Oggetto : Segnaletica per lavori  
Cantiere in lento movimento in galleria  
Richiesta di ampliamento sperimentazione

**Ampliamento  
Sperimentazione  
Cantiere mobile in galleria**

Oggetto: Segnaletica per lavori.

**Oggetto:** Segnaletica per lavori  
Cantiere in lento movimento in galleria  
Resoconto sperimentazione

### **Schema 1 - gallerie con lunghezza > 500 m (due corsie)**

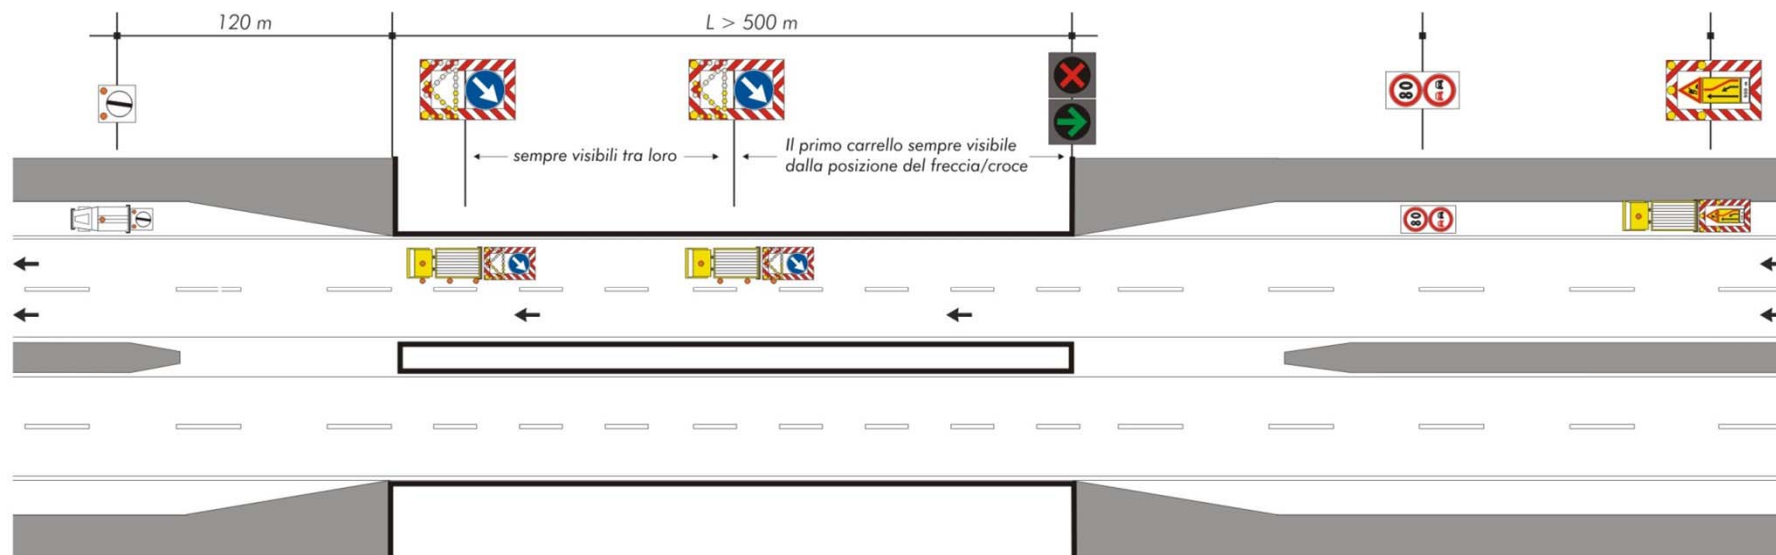
- Segnale di preavviso Fig. 400 con pannello integrativo "in galleria"
- Imposizione del limite di velocità di 80 km/h
- Segnali del limite di velocità e divieto di sorpasso posti sul margine destro della carreggiata prima dell'imbocco della galleria (segnaletica fissa o mobile)
- Mezzo operativo protetto da autocarro con massa complessiva maggiore di 180q
- Mezzi operativi dotati di lampade a LED lungo la fiancata esposta al traffico
- Visibilità assicurata tra i mezzi che costituiscono il cantiere mobile
- Via libera su autovettura con segnale di *fine prescrizioni*

## Schema 2- gallerie con lunghezza > 500 m (tre corsie)

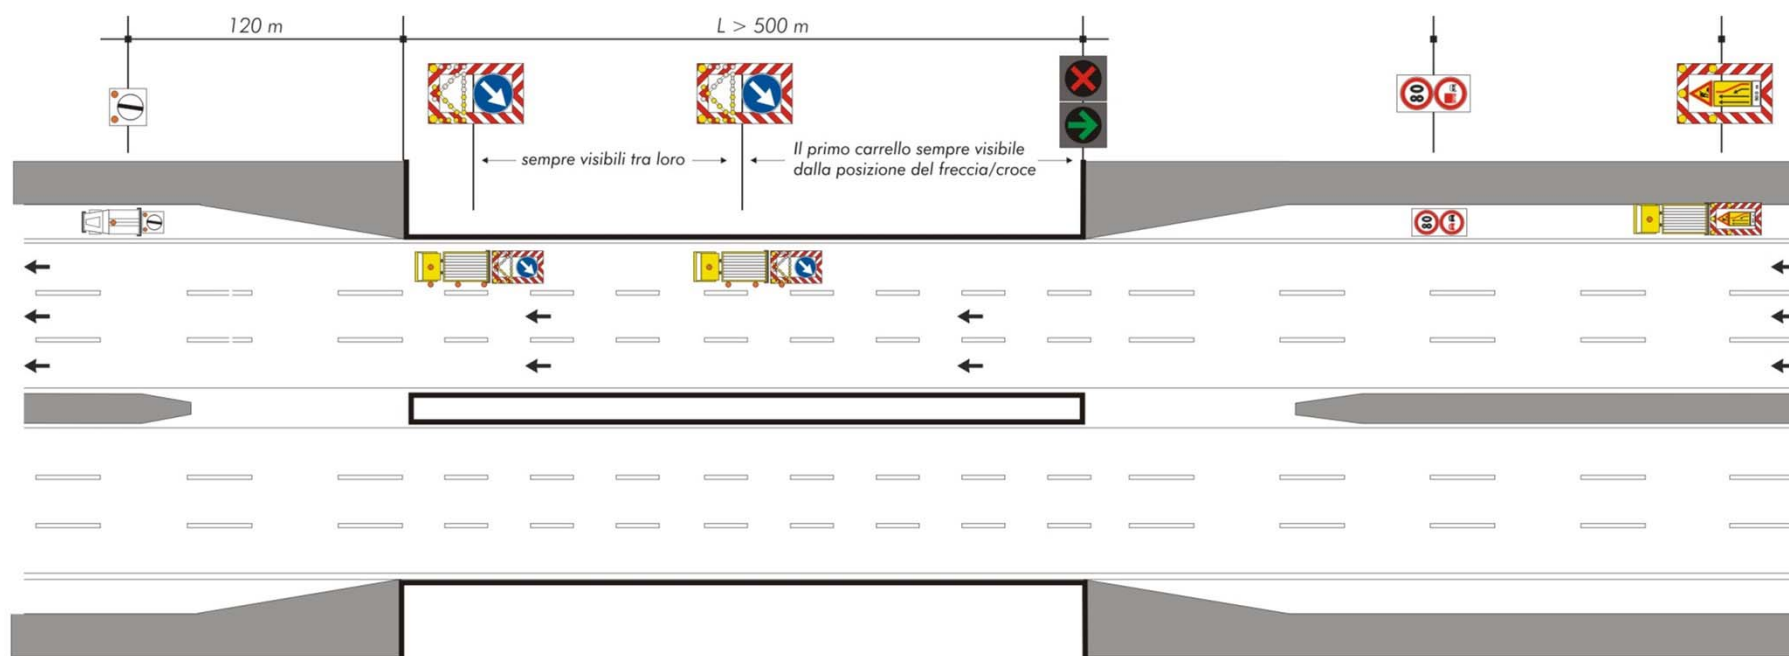
- Il piano di adeguamento ASPI prevede l'installazione degli **impianti di segnalazione di chiusura corsia freccia/croce all'ingresso di tutte le gallerie con lunghezza > 500 m** )
- I mezzi di protezione saranno sempre ad una distanza che consenta la visibilità del mezzo successivo o dei sistemi freccia/croce lungo la galleria, qualora installati
- Tutti i mezzi all'interno o in prossimità della galleria interessata dalle lavorazioni saranno dotati di lampade a LED lungo la fiancata esposta al traffico

Lo schema segnaletico 2, di cui alla precedente autorizzazione, valido per le gallerie di lunghezza compresa tra i 500 m e i 1000 m, è esteso per gallerie a due e tre corsie fino a una lunghezza max di 2000 metri a condizione che i pannelli freccia/croce siano installati e funzionanti e le croci di chiusura corsia siano attivate preliminarmente all'avvio del cantiere.

Rimangono invariate tutte le prescrizioni previste nella precedente autorizzazione di cui sopra ed, inoltre, si prescrive che i mezzi utilizzati per le lavorazioni siano dotati di lampade a LED lungo il fianco esposto al traffico.
